SUPERINTENDENCIA DE INDUSTRIA Y COMERCIO
DIRECCIÓN DE NUEVAS CREACIONES

ASUNTO Radicación 09 133 694
 Trámite 002
 Evento 001
 Actuación 519
 Oficio - - - 185 5 6
 Folios - 18

Como resultado del Examen de Fondo realizado, con fundamento en el Artículo 45 de la Decisión 486 de la Comisión de la Comunidad Andina, se comunica:

Título de la solicitud: “Máquinas eléctricas (Generadores y motores)”.

Fig. 1. Proposed machine configuration. (a) Front view. (b) Side view.

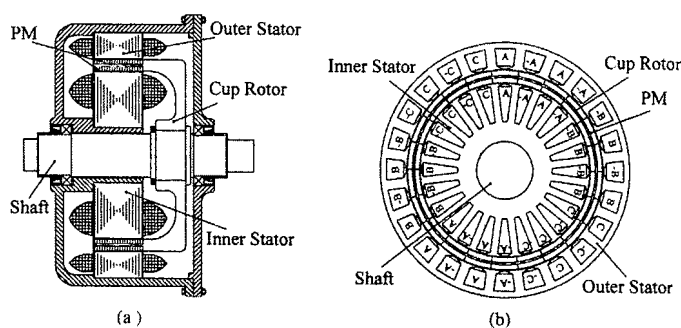
Características esenciales	D1
Maquinas eléctricas (motores y generadores), caracterizadas por:	Máquina de doble estator, rotor de copa e imanes permanentes para la generación de energía eólica (Pág. 2501, resumen), caracterizada por:
tener tres piezas principales.	tres piezas principales como se ilustra en la figura 1 (a) (Pág. 2501, Fig. 1 (a)).
Dos estatores.	Dos estatores cada uno con 22 polos y 24 ranuras (Pág. 2501, Párr. II, Fig. 1).
Un rotor.	Y un rotor en forma de copa con imanes permanentes montados en ambas caras interna y externa (Pág. 2501, Párr. II, Fig. 1).

Las características **esenciales** de las máquinas eléctricas de la reivindicación 1 habían sido divulgadas previamente en D1, el cual da a conocer una máquina de doble estator, rotor de copa e imanes permanentes para la generación de energía eólica (Pág. 2501, resumen), caracterizada por: tres piezas principales como se ilustra en la figura 1 (a) (Pág. 2501, Fig. 1 (a)); dos estatores cada uno con 22 polos y 24 ranuras (Pág. 2501, Párr. II, Fig. 1); y un rotor en forma de copa con imanes permanentes montados en ambas caras interna y externa (Pág. 2501, Párr. II, Fig. 1).

D1 revela además que como se ilustra en la figura 1 la máquina consta de tres piezas principales, que son un estator interno (Inner Stator), un estator externo (Outer Stator) y un rotor ubicado en medio de los dos estatores (Cup Rotor) (Pág. 2501, Fig. 1), afectando la novedad de la reivindicación 2; que el rotor de copa comprende un eje y que como su nombre lo indica, forma una especie de copa con este eje como se ilustra en la figura 1; adicionalmente, el estator externo se encuentra acoplado a la carcasa (Pág. 2501, Fig. 1), afectando la novedad de la reivindicación 5; y que el rotor de copa tiene imanes permanentes montados en ambas caras interna y externa. Dado que la estructura del rotor de copa puede efectivamente acortar la longitud de la trayectoria magnética, se puede reducir aún mas el material de acople y de esta forma mejorar la densidad de potencia. Como hay dos juegos de devanados, los cuales tienen tres fases, las terminales de los devanados pueden ser conectados de diversas formas para lograr un efectivo control de flujo, incluido el fortalecimiento del flujo así como también de los efectos de debilitamiento (Pág. 2501, Párr. II), afectando la novedad de la reivindicación 6.

Características esenciales	D1	D2
El estator interno tiene arquitectura de jaula de ardilla.	En las figuras 1 y 2 se ilustra el estator interno, el cual tiene arquitectura de jaula de ardilla (Figs. 1 y 2).	No se menciona
El rotor tiene caras interna y externa para la emisión de campos magnéticos en cada una de ellas.	El rotor de copa tiene imanes permanentes montados en ambas caras interna y externa (Pág. 2501, Párr. II).	No se menciona
Estator externo es del tipo bobinado.	No se menciona	Cada polo saliente del estator exterior está provisto de devanado de inducido, en los cuales, los devanados de inducido que tienen la misma fase están conectados en serie para formar una fase (Col. 2, líneas 62 a 65).
